改善箇所説明図

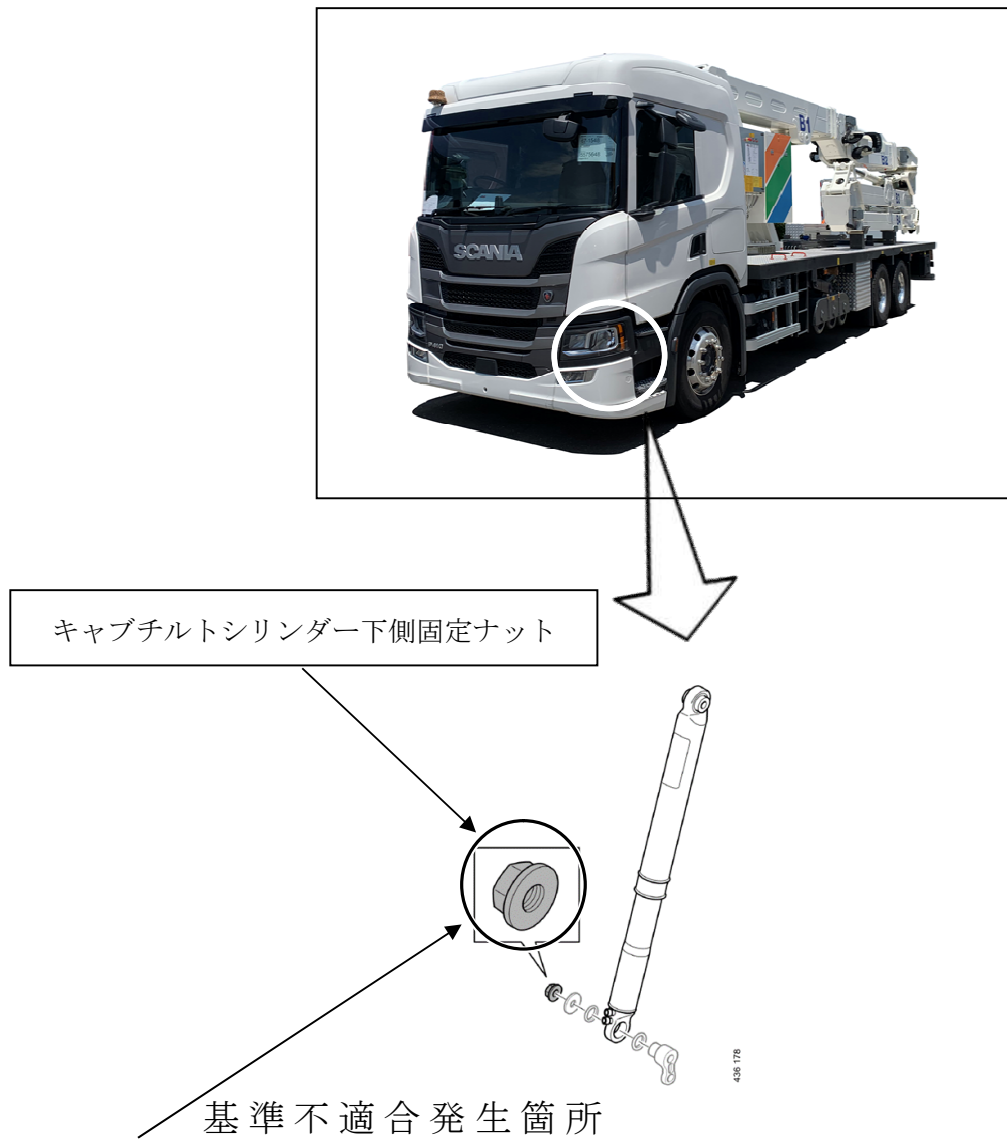
キャブチルトシリンダー下側を固定しているナットの締付けが不適切であったため規定トルクで締付けられていないものがある。そのため、最悪の場合、キャブを前方に傾けた際、当該接続部が外れキャブが規定の位置に止まらず前方に倒れ落ち人に接触し人身事故につながる恐れがある。

全車両、キャブチルトシリンダー下側固定ボルトの締付けを確認し、締付けが不十分なものは規定トルクで締付ける。

注 は、締め付け状態を確認する部品を示す。
